Fecha	24/10/2017
N° de documento	SUPAIR_2017/10_001
Número de página	1/2

## COMUNICADO DE SEGURIDAD

**OBJETO** : Calado de los cordinos A y C en la versión estándar de la vela LEAF

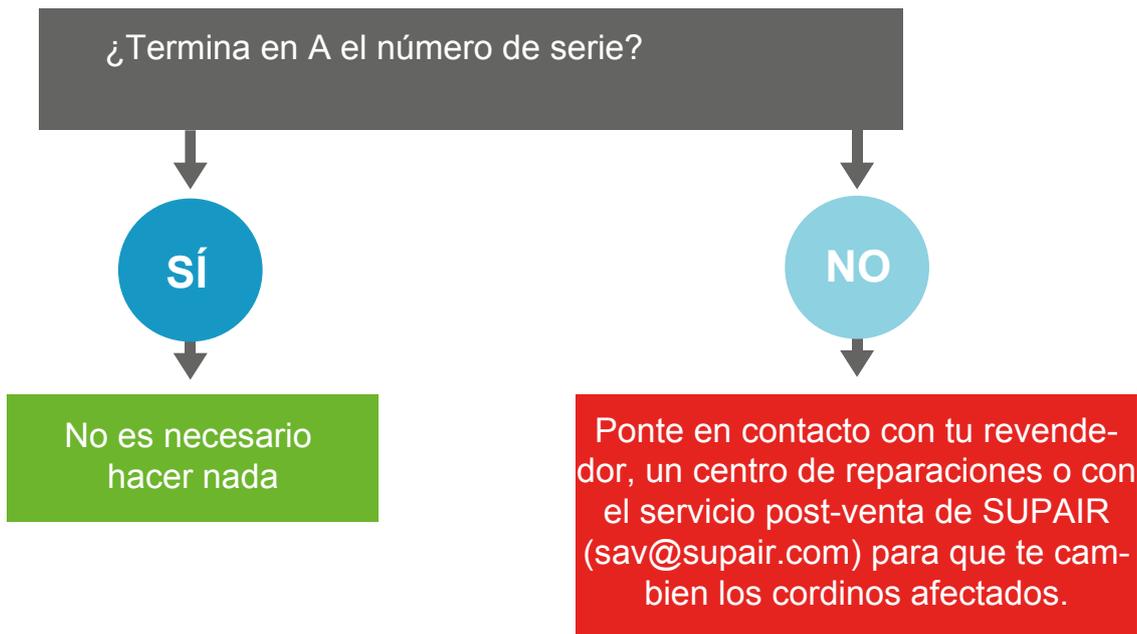
Ciertas unidades de la LEAF han sido fabricadas con un calado que se encuentra en el límite de las tolerancias de homologación

En ciertas unidades de la vela Leaf se han constatado entradas en paracutaje tras hacer orejas grandes sin acelerador, en las que la vela ha salido por sí sola del paracutaje tras la reapertura de las orejas.

Verificar el número de serie en la etiqueta que lleva la vela en el borde de ataque, en el interior de los cajones centrales.x.
